Сервер точного времени Метроном-РТР, Метроном-РТР-1U.

Обнаруженные ошибки и дополнения.

Версия документа 09.2021

Версия прибора hw2.x, hw3.x, версия ПО sw 4.0 - 5.33

Рис.1. Антенна 3дБ на окне. Кабель 5м.

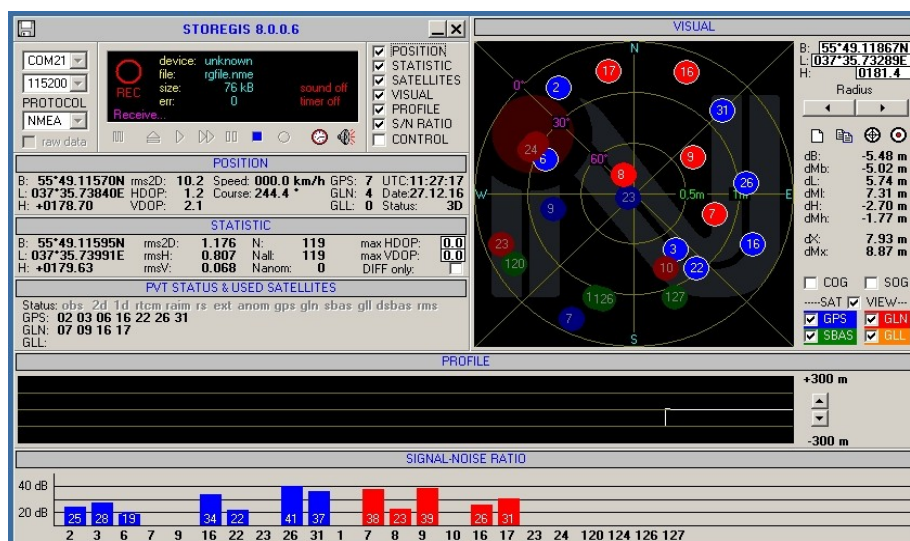
Информация в окне SIGNAL-NOISE RATIO должна обновляться. Картина должна быть устойчивой. Должно быть видно не менее 4 спутников с уровнем сигнала не менее 20 дБ. Пример минимального уровня допустимого качества приема показан на рис.1

Такой сигнал достаточен для нормальной синхронизации по протоколу NTP, но не обеспечивает заданную точность синхронизации по протоколу PTP.

Рис.2. Антенна 40 дБ на крыше, кабель 50м и дополнительный усилитель-ретранслятор.

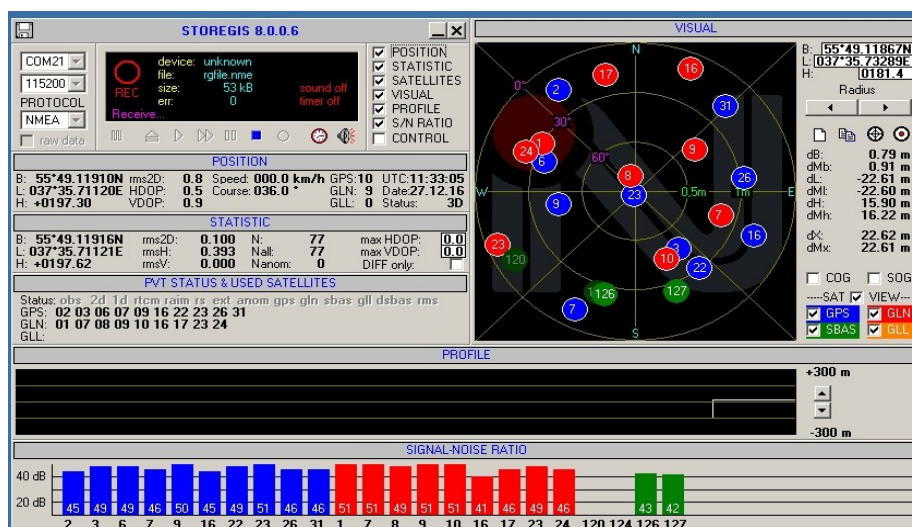
Пример идеального приема показан на рис.2.
